## 第8節 事業計画の変更

1 工区の造成工事を進める中で、以下の理由により事業計画を変更した。この変更に伴う環境影響の変化はほとんどないものと判断した。

基圖名	いずみ基圖		
箇 所	仙台市泉区朴沢字九ノ森 地内		
工事名	平成 年度 いずみ基圖第2期造成工事		
図 名	整地平面図		
縮 尺	1/1000	位置	
仙 台 市		図 番	⊙

図 2-5 改変区域の変更箇所

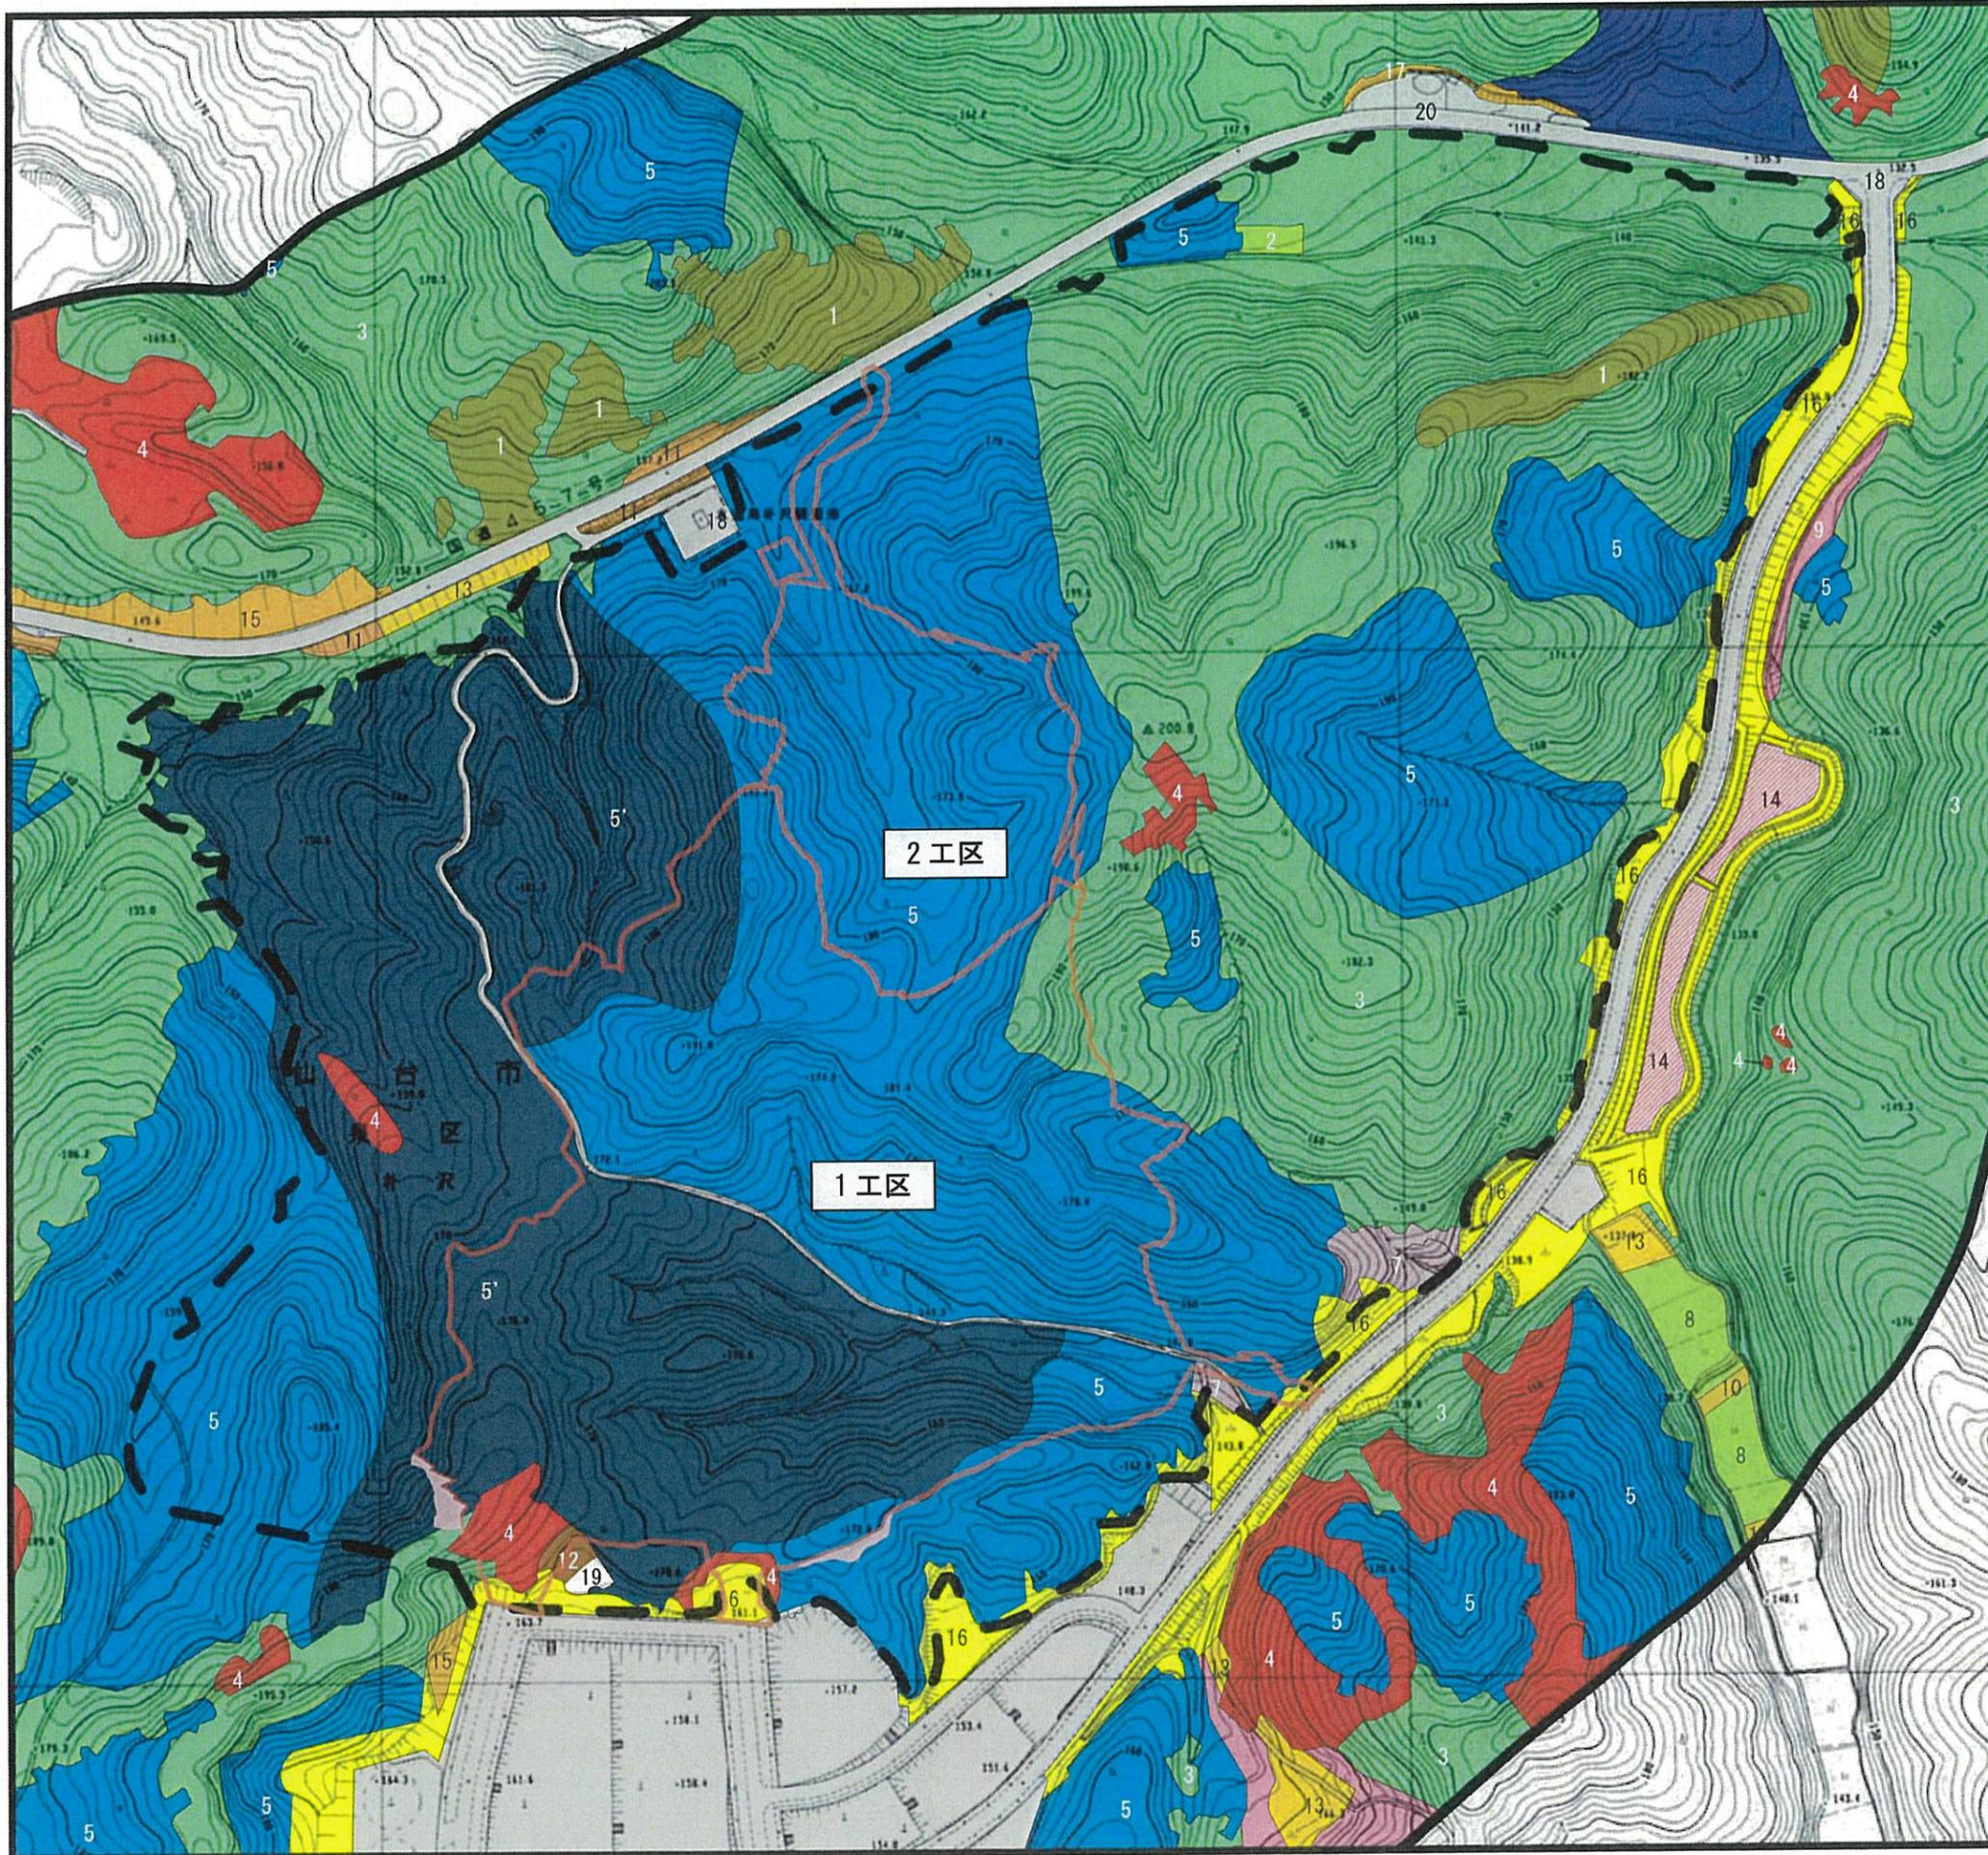
### 1. 改変区域の変更（図 2-5、図 2-6 参照）

掘削作業を進めたところ、切土法面の一部に、風化により崩れやすい箇所が確認されたため、その箇所を除去し、法勾配を図 2-7 のとおり変更する必要性が生じたことから、2 箇所で改変区域を変更することとした。これに伴い、改変面積が 11.76ha から 0.07ha 増加して 11.83ha となった。なお、事業計画の変更に伴い増加した切土法面の表面処理は、評価書の事業計画と同様に植生基材吹付を行う。

図2-8 施設配置計画の変更

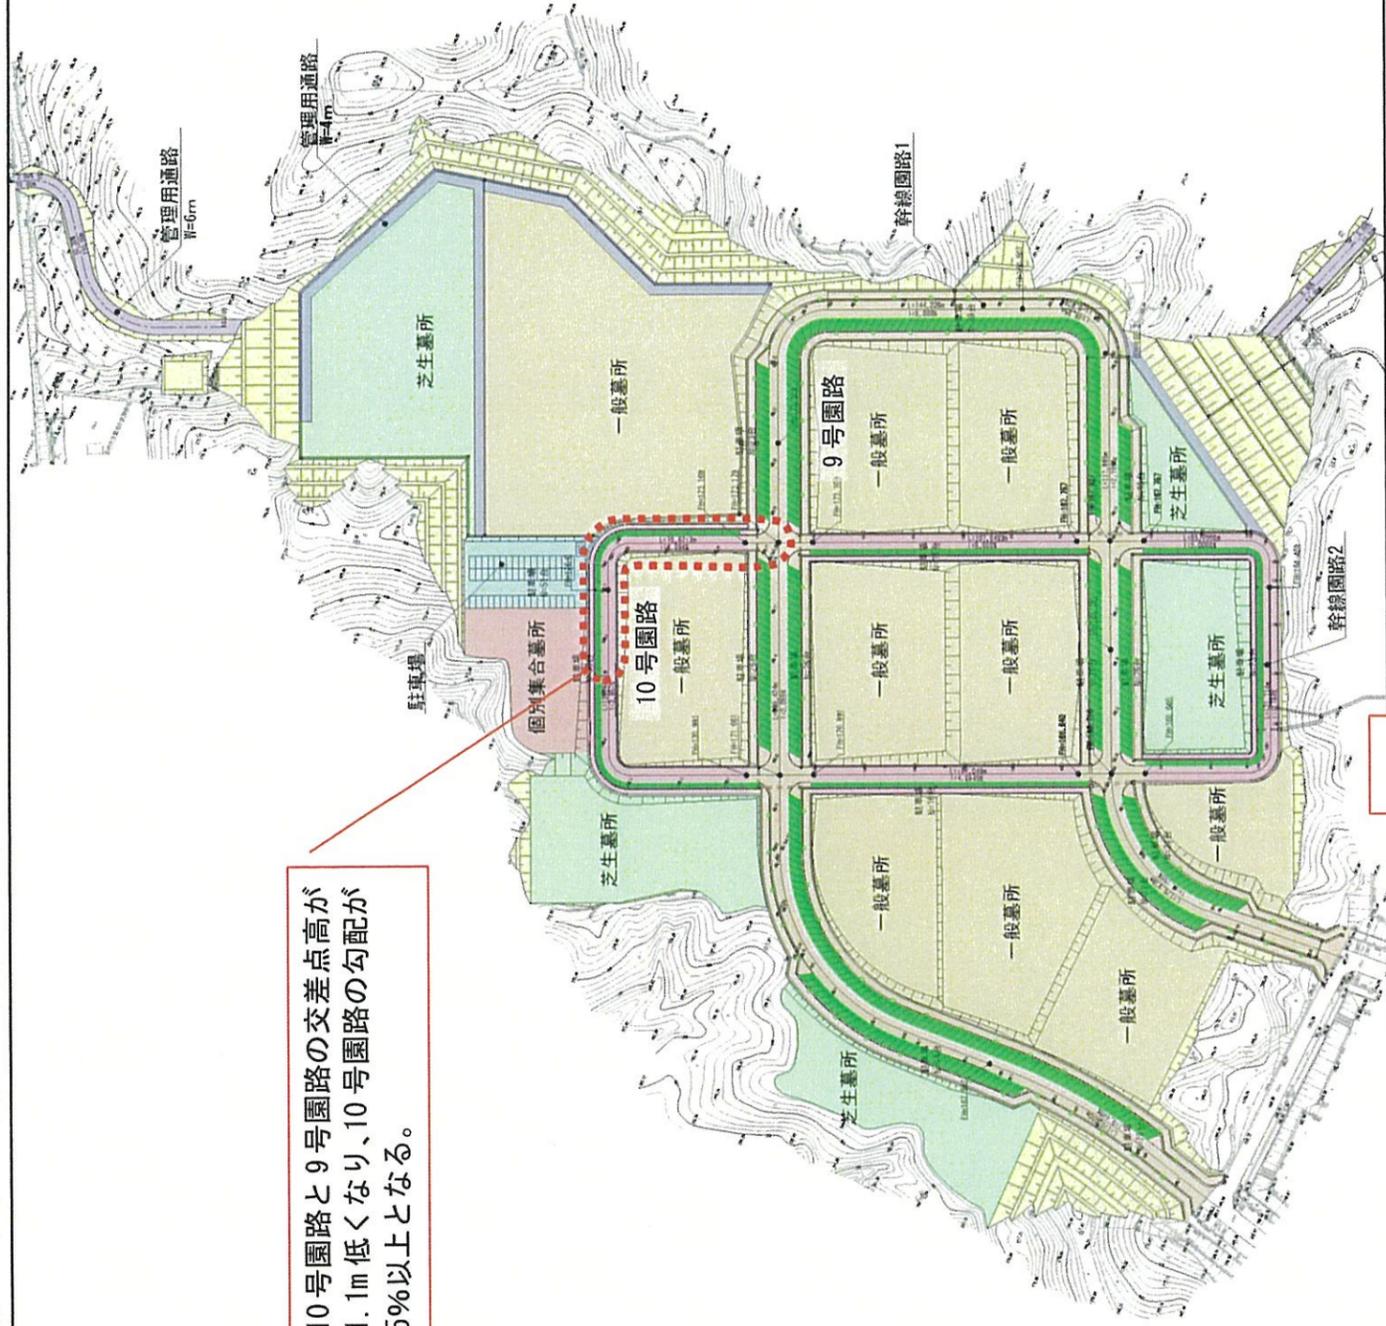
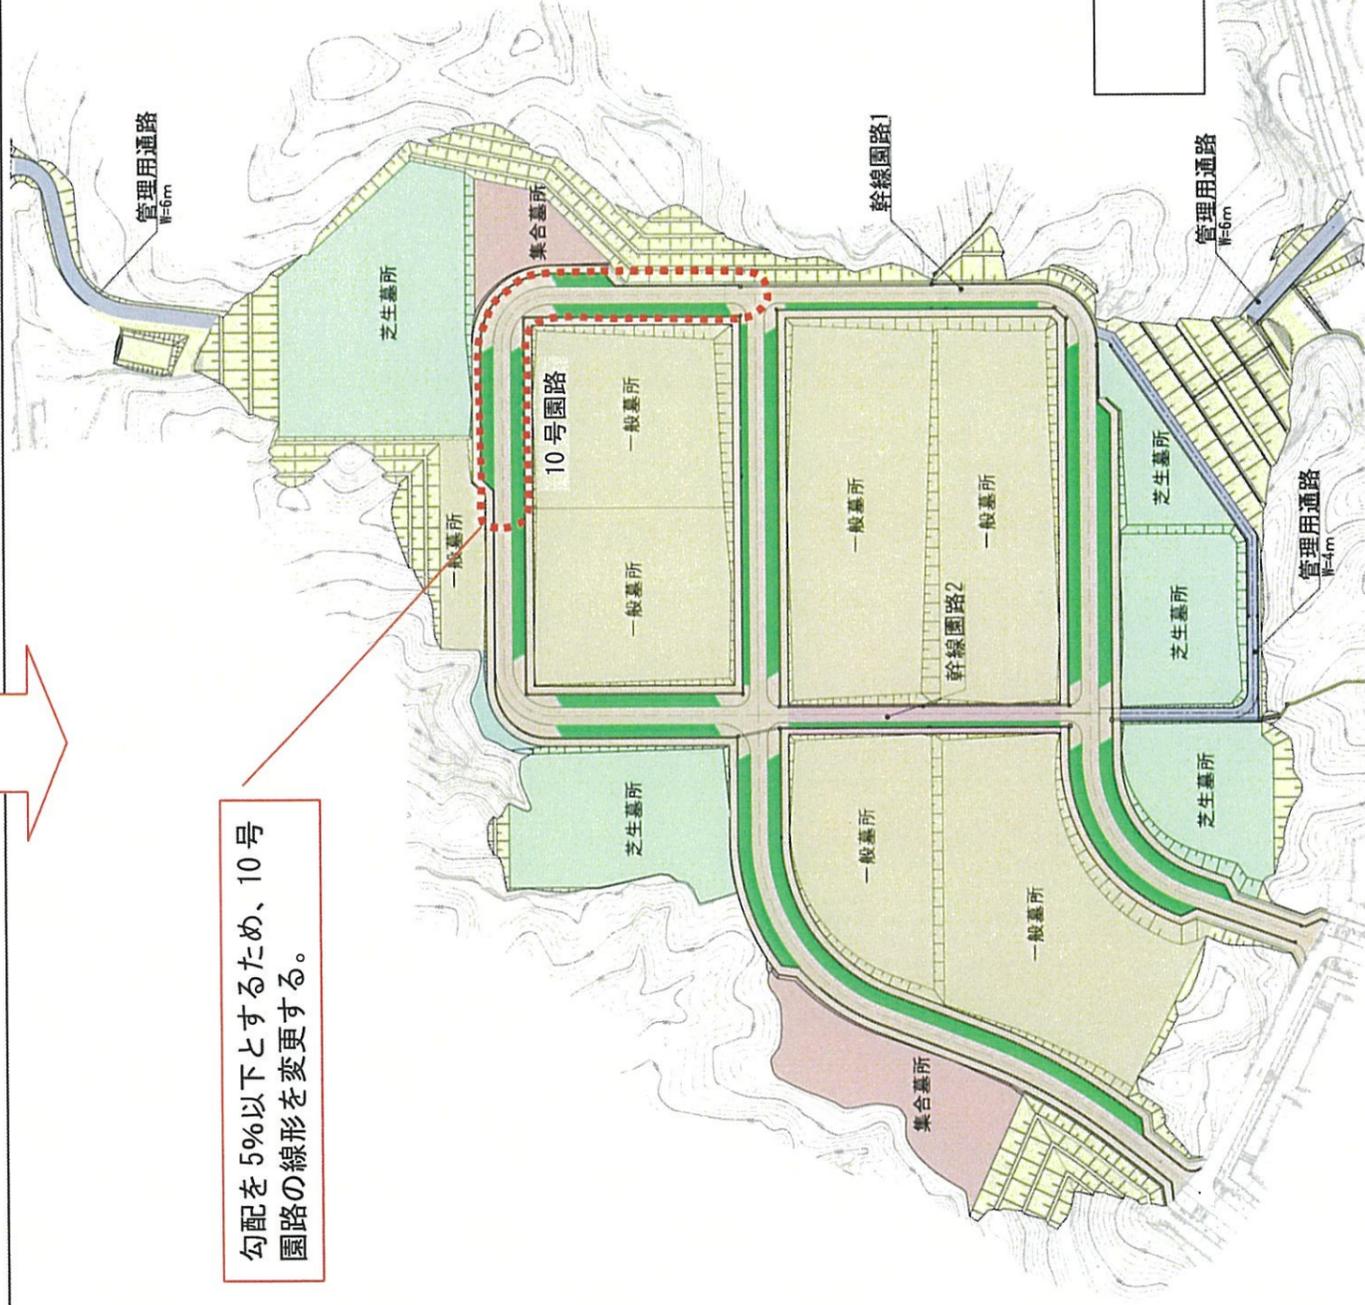
工事着手後、盛土材として利用する軟岩を確認したところ、土量変化率が想定よりも小さく、当初計画の盛土量に対して、土量が不足することが判明し、造成高さの変更が必要となった。

このことから、図 2-8 に示すとおり、現在の配置計画では 10 号園路の縦断勾配がきつくなり、墓園利用者の安全性が損なわれるので、園路配置計画を含めた施設配置計画を見直すこととした。

10号園路と9号園路の交差点高が  
1.1m低くなり、10号園路の勾配が  
5%以上となる。

勾配を5%以下とするため、10号  
園路の線形を変更する。
